ALPS処理水希釈放出設備及び関連施設の新設について

東京電力ホールディングス株式会社

ALPS処理水の海洋放出設備の申請内容等に係る主要な論点※1

に対する回答

2.10 緊急遮断弁の動作条件

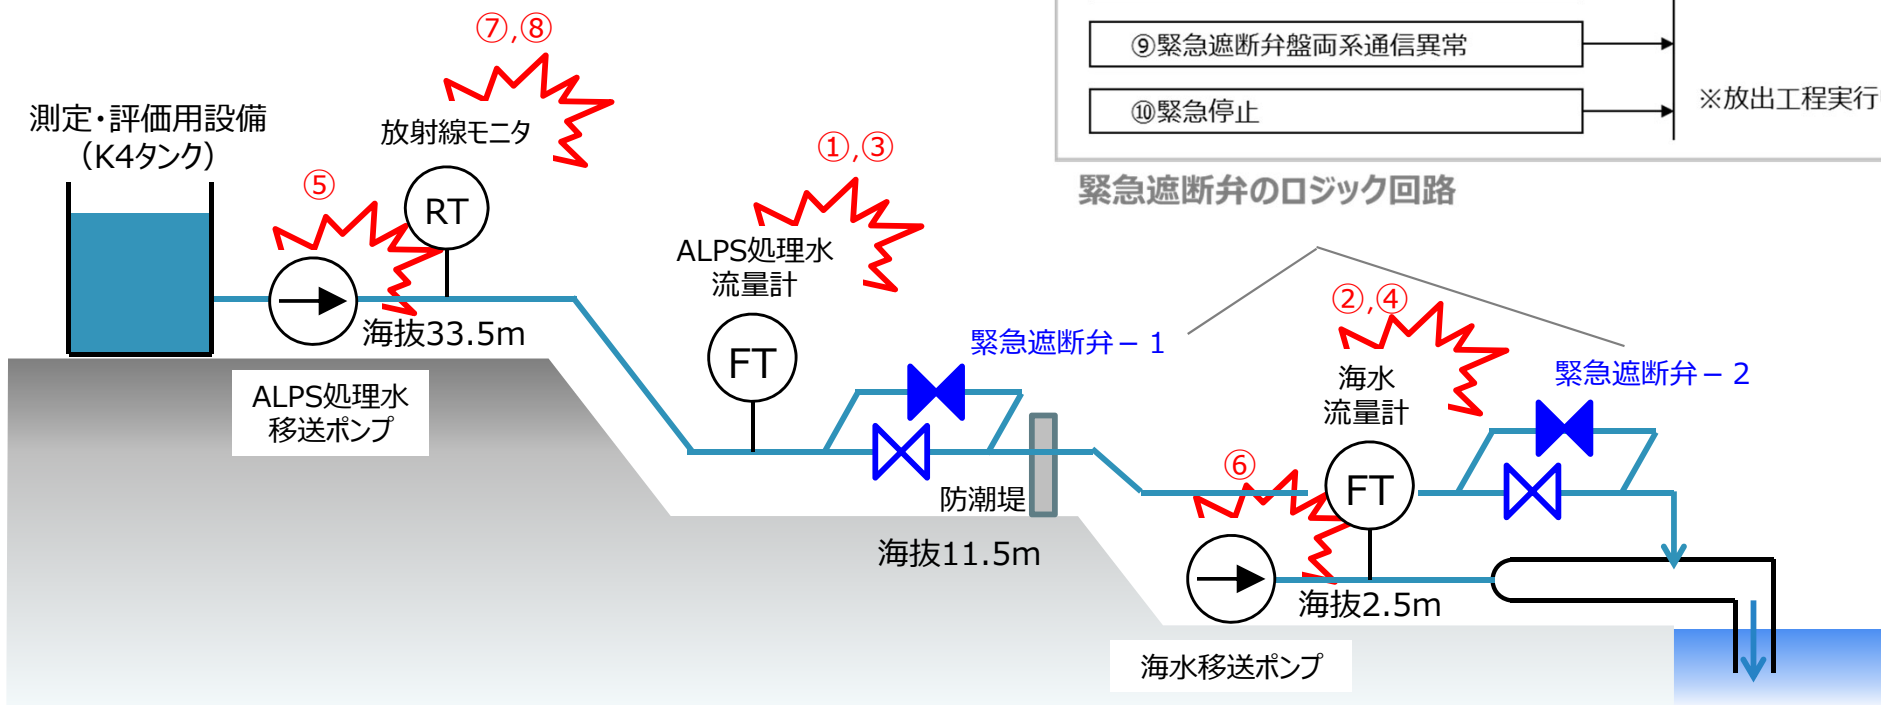
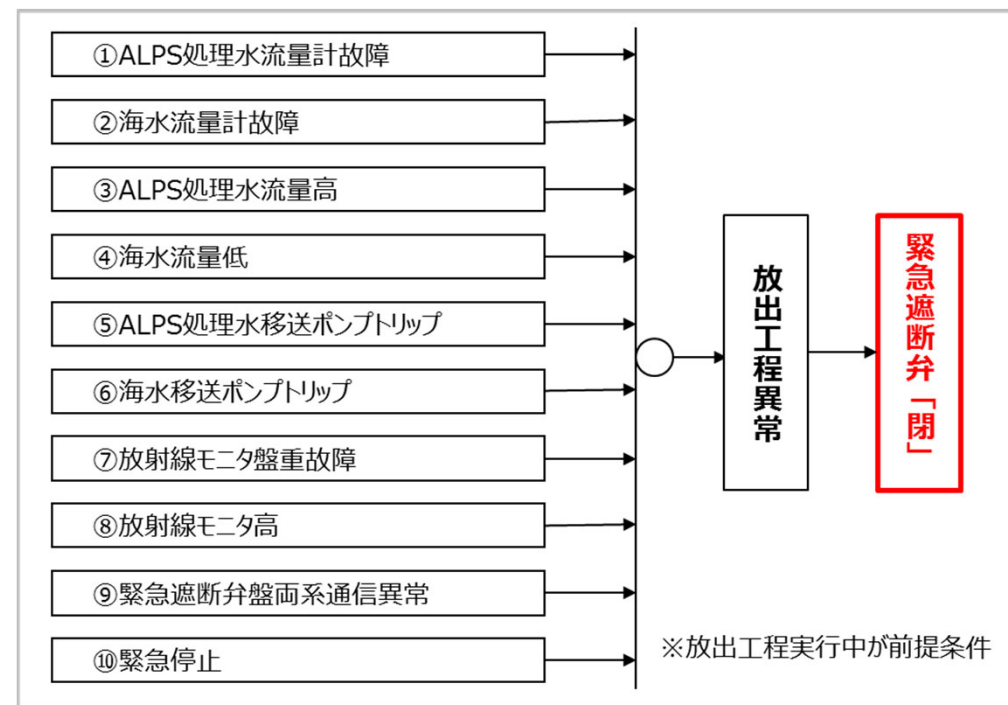
- インターロック機構については、それに期待する役割、ロジック回路及び各種設定値の考え方などを整理して説明すること。

- 緊急遮断弁が“閉”となる動作条件は下図の通りであり、これにより『意図しない形でのALPS処理水の海洋放出』を防止する設計となっている。
- なお、各種異常検知時においても健全な海水移送システムは運転を継続し、可能な限り希釈を行い続けるロジックとなっている。

3.3 異常事象（緊急遮断弁の単一故障）の評価

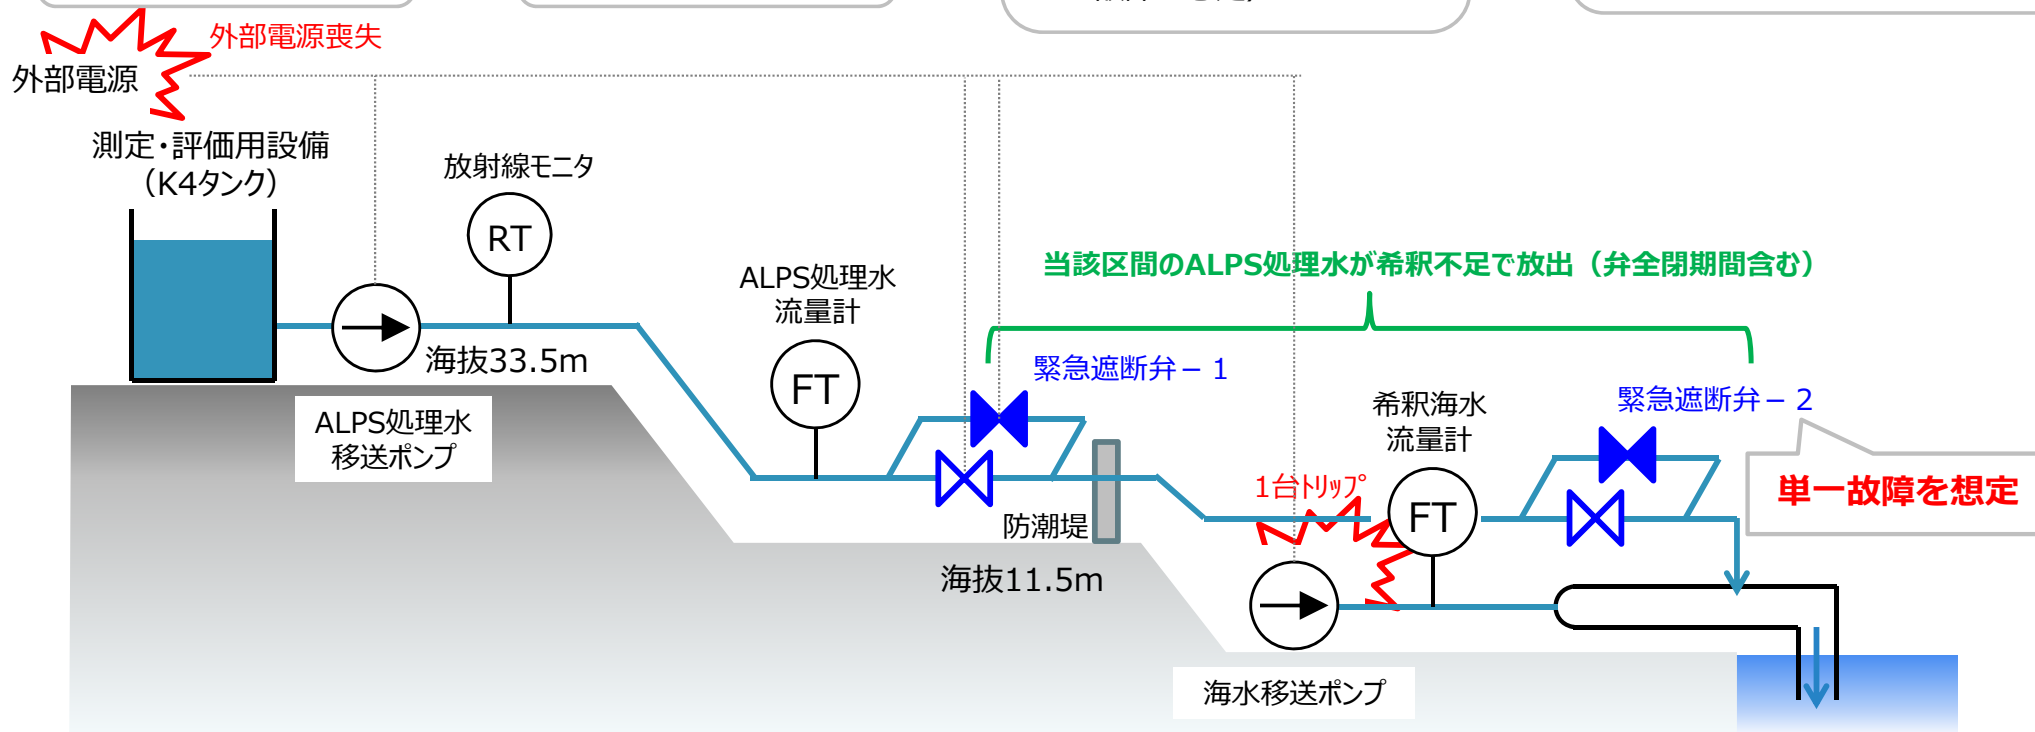
- ALPS処理水の海洋放出時に機器の故障等により異常が生じ、意図しない形でALPS処理水が海洋へ放出される事象（以下「異常事象」という。）が発生した場合において、当該事象に対処するために必要な設備、体制及び手順を説明するとともに、これらによる対策を講じた場合の放出量を評価すること。
- 上記の評価に当たっては、ALPS処理水の放出量の観点で最も厳しい異常事象を選定し、その解析においては、結果が最も厳しくなるような機器の単一故障等を仮定すること。

起因事象	影響	影響緩和機能の単一故障等	評価結果
外部電源喪失	全ポンプトリップ	本来、緊急遮断弁が動作するが、ここでは当該機器の単一故障を想定 (影響の大きい、緊急遮断弁-2の故障を想定)	緊急遮断弁-1が全閉となるまでの時間、ALPS処理水が希釈不足で放出する。 放出量：約1.1m³
海水移送ポンプ 2,3台運転中1台トリップ	海水希釈量の低減

- 当該放出量（約1.1m³）は、現在計画しているALPS処理水放出量（～500m³/日）と比較すると十分少ない量であることを確認。
- このことから、ALPS処理水希釈放出設備の設計・運用は、当社として安全上十分であることを確認した。

図 海域モニタリング地点

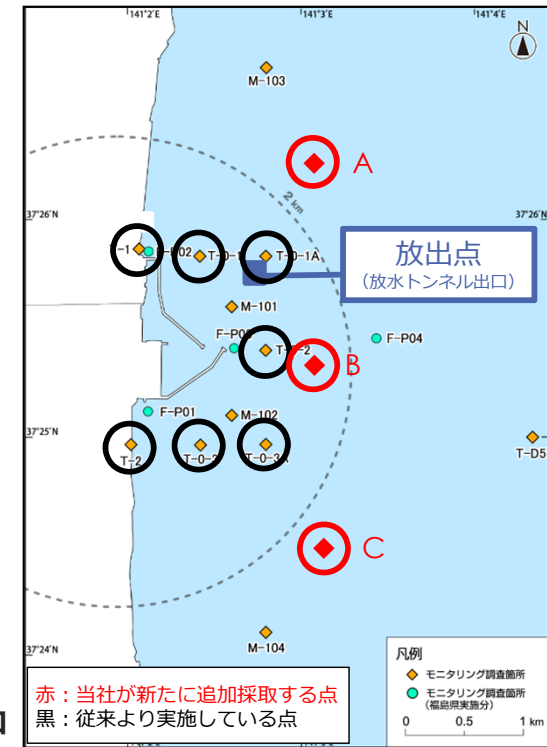
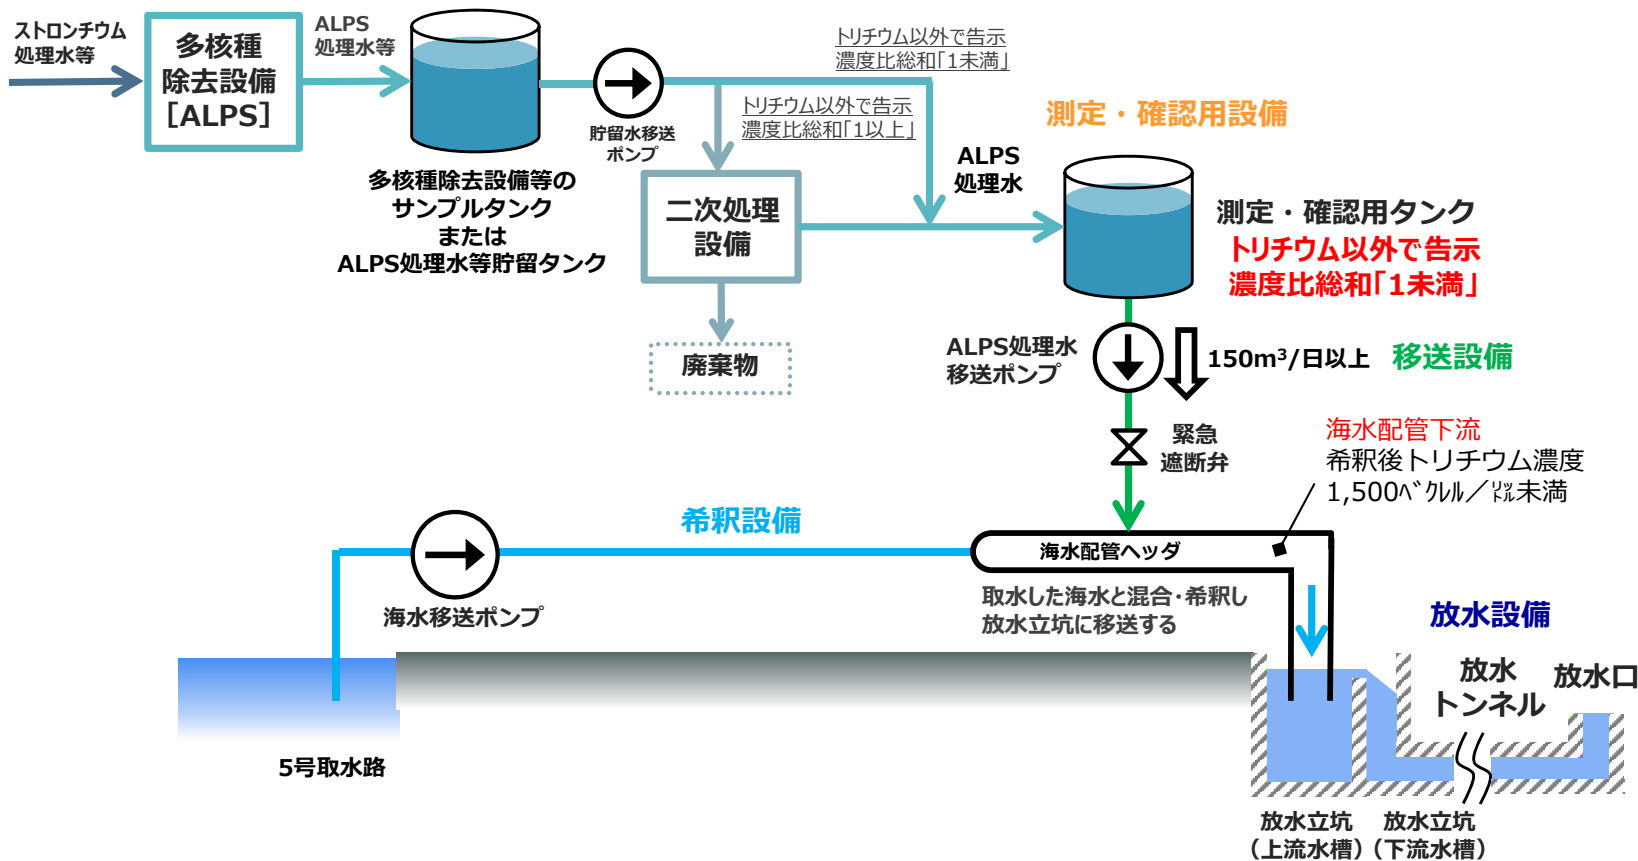
- 海域モニタリングにおいて異常値が確認され、放出を停止することとなる際の判断基準及び対応手順を説明すること。

- 考え方：ALPS処理水は、多核種除去設備にて浄化処理を実施していることから、異常の判断には、浄化処理ができないトリチウムをモニタリング対象にする。
- 実施内容：ALPS処理水の放出により海域への影響確認をモニタリング※にて実施し、異常値が確認された場合は放出を停止する。
※：従来の7カ所に新たに3カ所を追加（右下図）
- 異常値の設定：モニタリングデータから変動範囲を見極め、異常値を今後設定していく。

- ① 異常値を確認した場合は、速やかに放出を停止する。
- ② 放出中毎日実施する海水配管下流の分析結果、流量計の記録の確認等を行い、放出の異常の有無を確認する。
- ③ 放出に異常が確認された場合は、放水立坑や海水配管等の設備異常、ならびに希釈操作の口グ確認等の運用管理面などを調査し、必要な対応を講じたうえで放出を再開する。
- ④ 放出以外による場合、上昇要因の調査を行い、原因を特定し、放出が可能な状況になったことを確認のうえ放出を再開する。
- ⑤ 放出再開後、3日間にわたり10地点の海水サンプリングを実施し、海域モニタリングに異常が無いことを確認する。
